## **ADDENDA NUMÉRO 1**

Construction de l'autoroute 30  
de Sainte-Catherine à l'autoroute 15  
par le ministère des Transports

Le présent addenda fait partie intégrante du mémoire présenté par le Comité intermunicipal de l'autoroute 30, au bureau des audiences publiques sur l'environnement le 20 mars 2002 et intitulé « Prolongement de l'autoroute 30, tronçon Candiac/Sainte-Catherine ».

**ANNEXE 1**

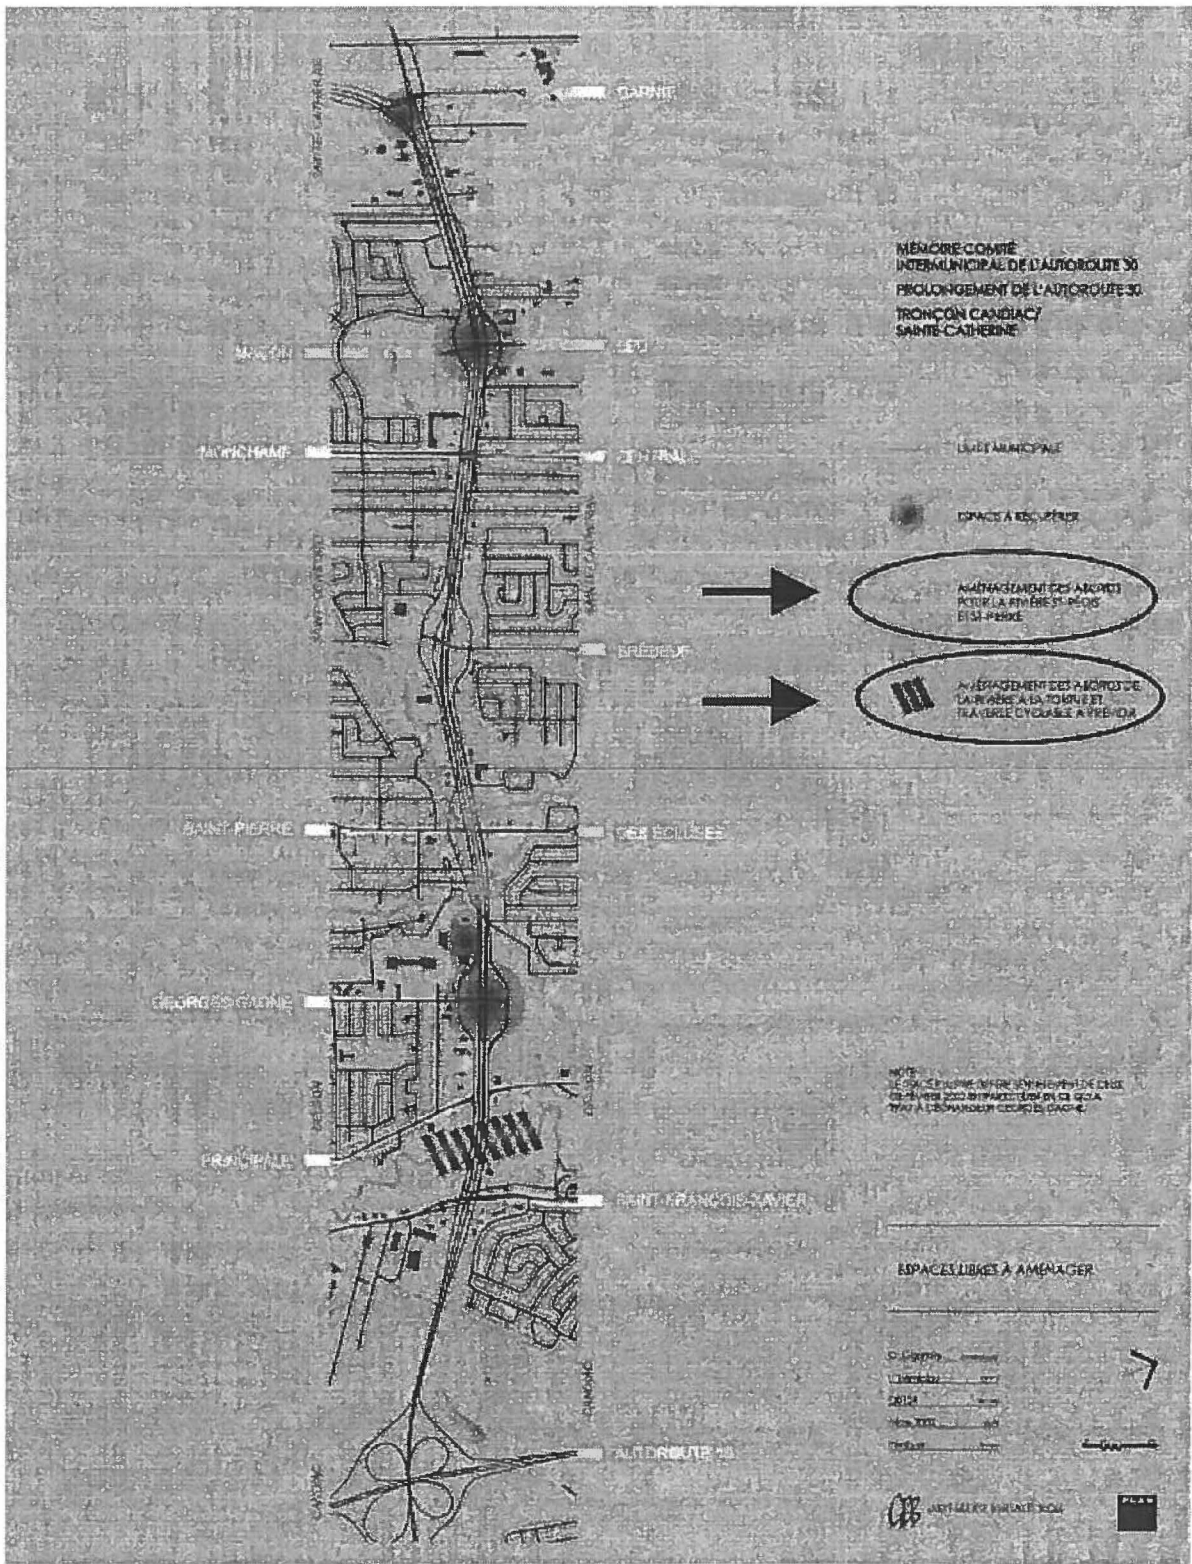
Le plan « *Ouvrages devant faire l'objet d'un traitement architectural particulier et lien non motorisé à aménager* », est modifié afin de remplacer le symbole « traitement architectural à appliquer et liens piéton et cyclable à aménager » par le symbole « liens piéton et cyclable à prévoir lors de la conception de l'ouvrage » à la hauteur de la rivière à La Tortue, tel qu'il apparaît à l'Annexe 1 ci-jointe.

**ANNEXE 3**

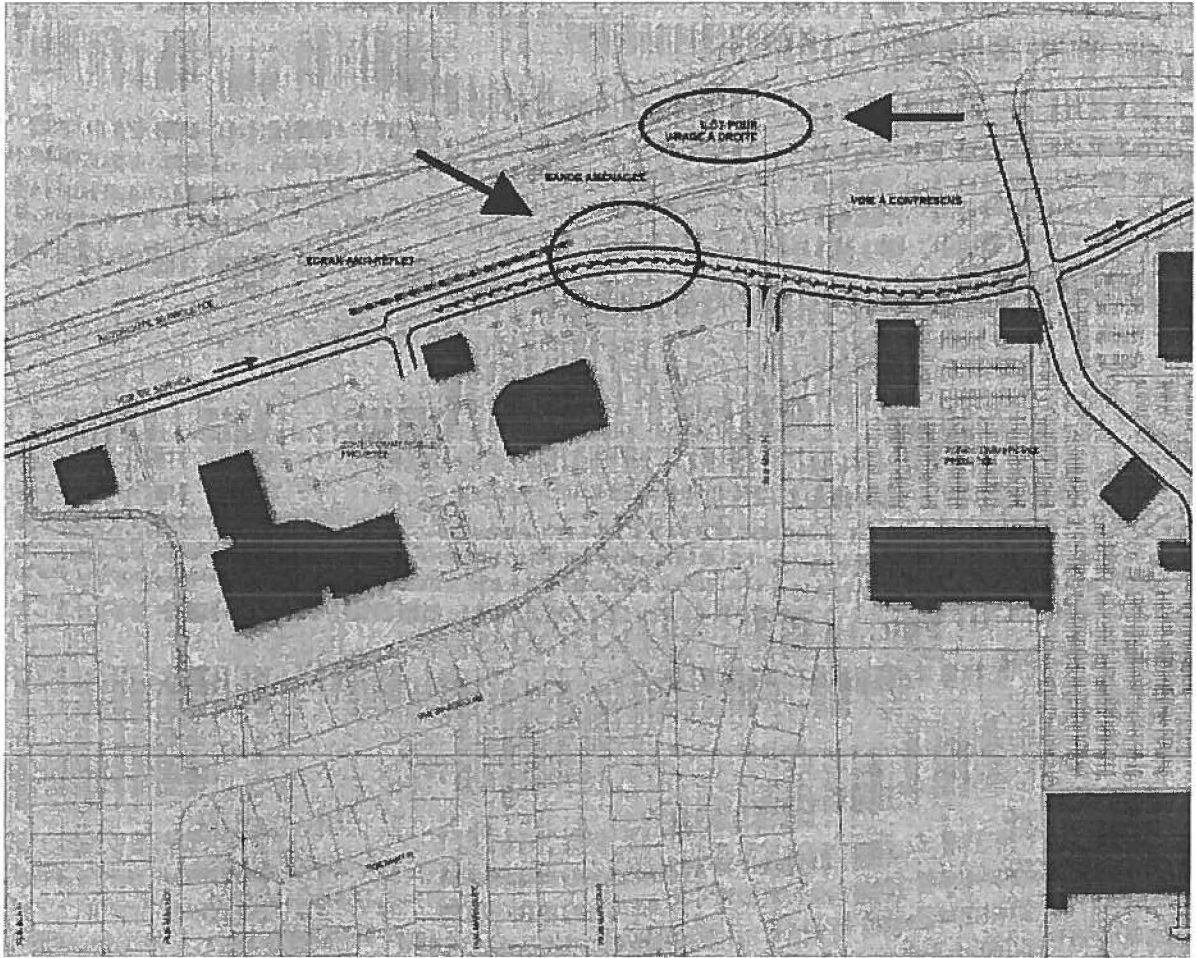
Le plan « *Localisation des interventions* », est modifié afin d'ajouter le symbole « écran antibruit sur terrain de la municipalité à prévoir au projet » en bordure de l'autoroute 30, près de la rue Magdeleine sur le territoire de la ville de St-Constant, tel qu'il apparaît à l'Annexe 3 ci-jointe.
